**Avis délibéré de la mission régionale d'autorité environnementale
sur le projet de création des ateliers DS4, DS5 et DS6 sur le site
existant de la société BIOSE industrie, sur les communes
d'Aurillac et Arpajon-sur-Cère (15)**

Avis n° 2022-ARA-AP-1382

Avis délibéré le 23 août 2022

Figure 2 : projet d'extension (source : étude d'impact⁸)

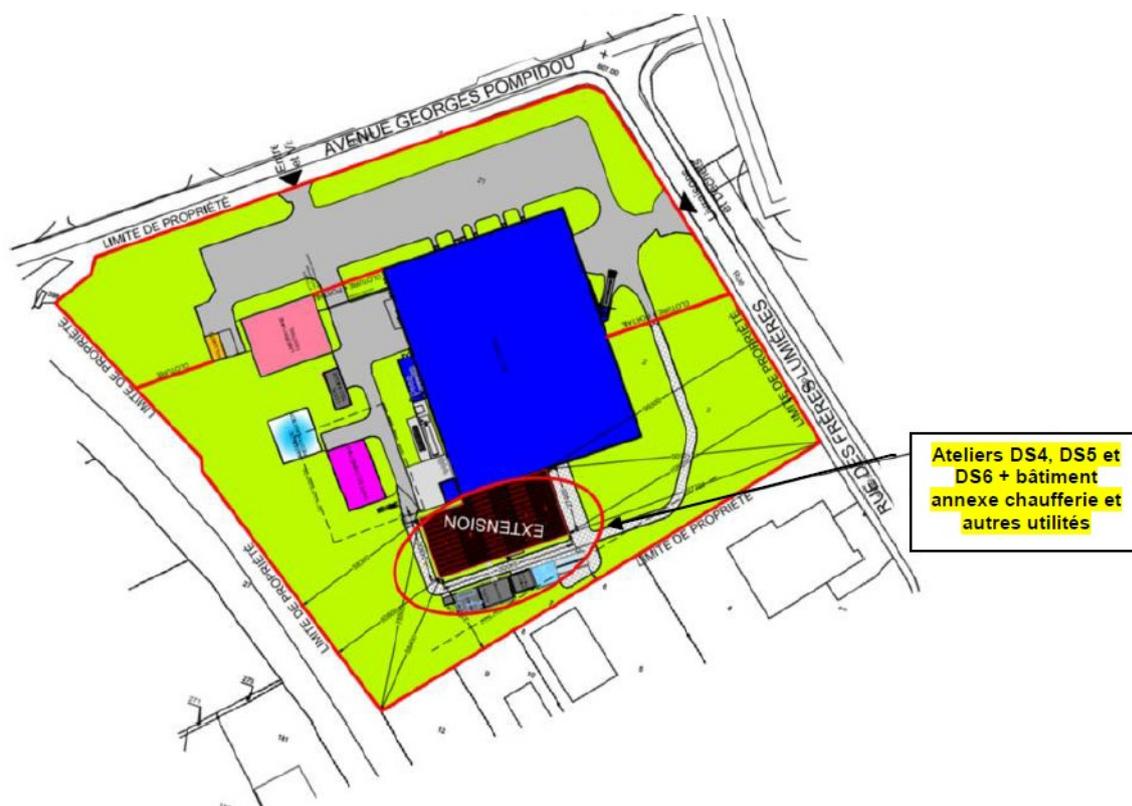
⁸ Ce plan présente des incohérences avec celui présenté en annexe n°4
